Ympäristö- ja rakennuslautakunta 12.12.2023 § 180

Valitus Vaasan hallinto-oikeuteen Etelä-Suomen aluehallintoviraston päätöksestä koskien Copart Suomi Oy:n autopurkamotoiminnan ympäristöluvan muuttamista Juvanmalmilla

Espoon ympäristö- ja rakennuslautakunta päättää valittaa Etelä-Suomen aluehallintoviraston 15.11.2023 antamasta ympäristölupapäätöksestä Nro 290/2023 (Dnro ESAVI/8629/2023), joka koskee Copart Suomi Oy:n (Copart) autopurkamotoiminnan ympäristöluvan muutoshakemusta osoitteessa Pieni teollisuuskatu 7, 02920 Espoo.

Kuva 1. Asemapiirros suunnitelluista muutoksista. Kuvaan merkitty vihreällä, sinisellä ja violetilla öljynerottimilla varustettavat varastointialueet sekä harmaalla korjauskelpoisten ajoneuvojen varastointialueet, joita ei varusteta öljynerottimilla.

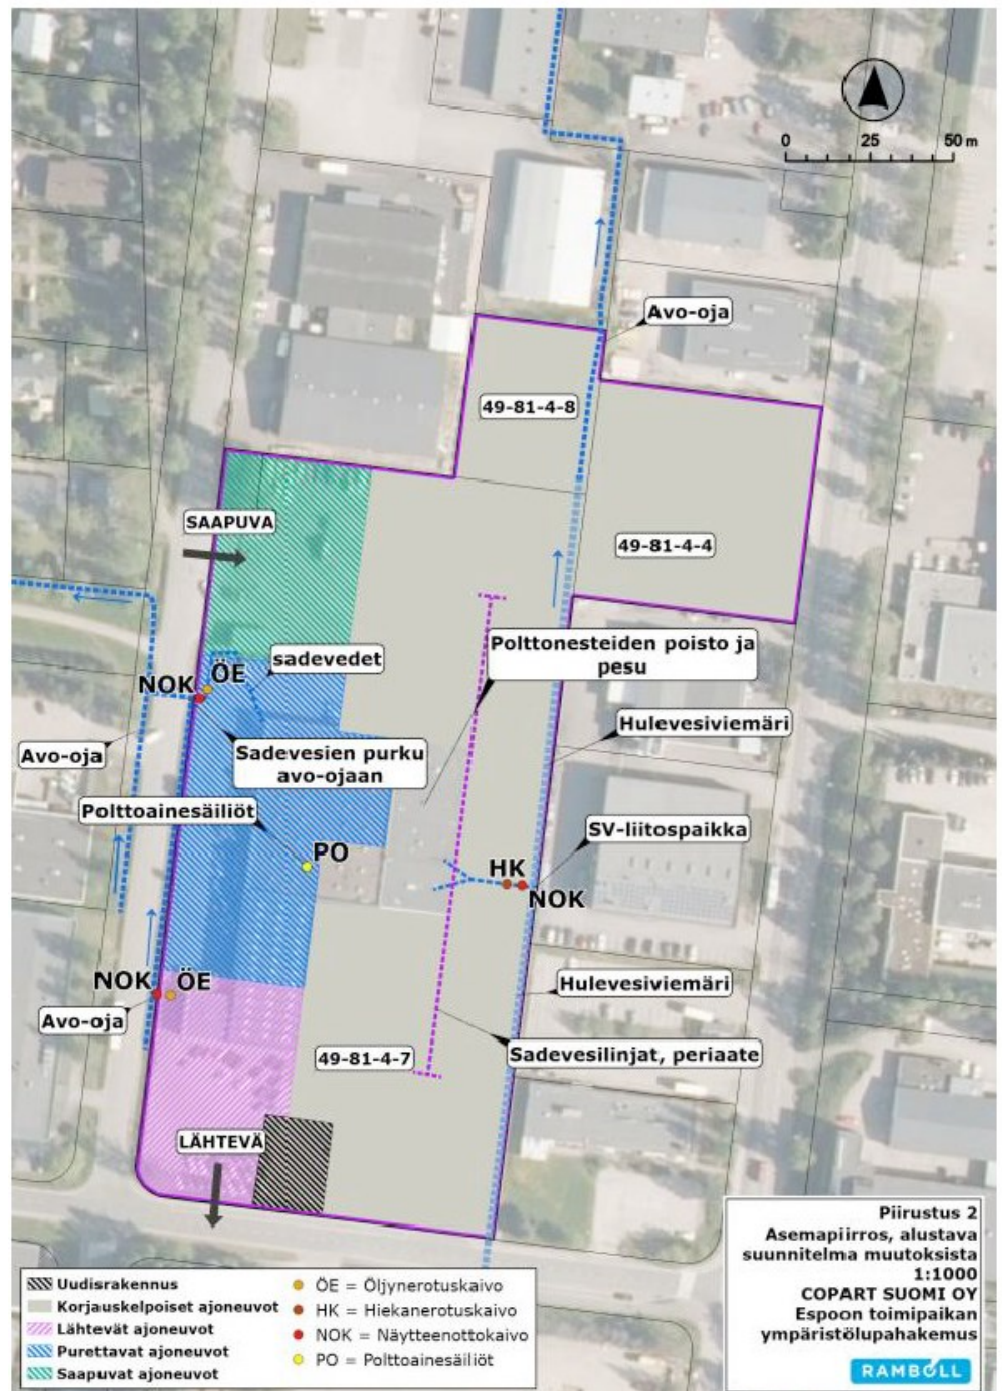
Lautakunnan mukaan luvassa tulee antaa määräyksiä pilaantumisen ehkäisemiseksi myös korjauskelpoisten ajoneuvojen varastointialueelta (kuva 1) hulevesiviemäriin johdettaville vesille. Näiltä alueilta hulevesiviemäriin johdettaville vesille vaadittiin I-luokan öljynerotinta ja sulkuventtiilikaivoa vähintään silloin, jos alueella varastoidaan vähänkään suuremmin vaurioituneita ajoneuvoja.

AVI:n mukaan määräyksessä 9 ei edellytetä tiivisasfalttia ja I-luokan öljynerotuskaivoa korjauskelpoisten ajoneuvojen varastointialueelle, koska kyseisten ajoneuvojen varastoinnista ei muodostu merkittäviä päästöjä hulevesiin. Copartin vastineen mukaan vastaanottotarkastuksessa tehdään ajoneuvokohtainen riskiarvio, jonka perusteella ajoneuvo asetetaan joko romu- tai korjauskelpoisten ajoneuvojen varastointialueille. Näin ollen myös suuria vuororiskejä omaavat korjauskelpoiset ajoneuvot voidaan sijoittaa paremmin suojatulle romuajoneuvojen varastointialueelle.

AVI:n päätöksestä on tarpeen valittaa, koska lautakunnan lausuntoa ei huomioitu yöaikaisen melun ja hulevesien käsittelyn osalta tarpeeksi hyvin.

Ympäristö- ja rakennuslautakunta pyytää Vaasan hallinto-oikeutta lisäämään ympäristöluvan määräykseen 9 vaatimuksen johtaa myös korjauskelpoisten koleroitujen ajoneuvojen varastointialueilta syntyvät vedet sulkuventtiilillä ja hälyttimellä varustetun I-luokan öljynerotuskaivon ja näytteenottoaivon kautta maastoon. Lupamääräyksessä tulisi selvyuden vuoksi myös huomioida Copartin vastineessa ilmoittama vähintään kahdesti vuodessa tehtävä öljynerottimien ja niiden hälyttimien tarkastus. Päätöksen lupamääräys edellyttää vain säännöllistä tarkkailua, mikä mahdollistaa liian pitkät tarkastusvälit. Lisäksi lupamääräystä 2A tulee muuttaa siten, että se mahdollistaa yökäisen meluavan toiminnan rajoittamisen, vaikka yöaikainen 50 dB:n keskiäänitaso ei ylittyisi.
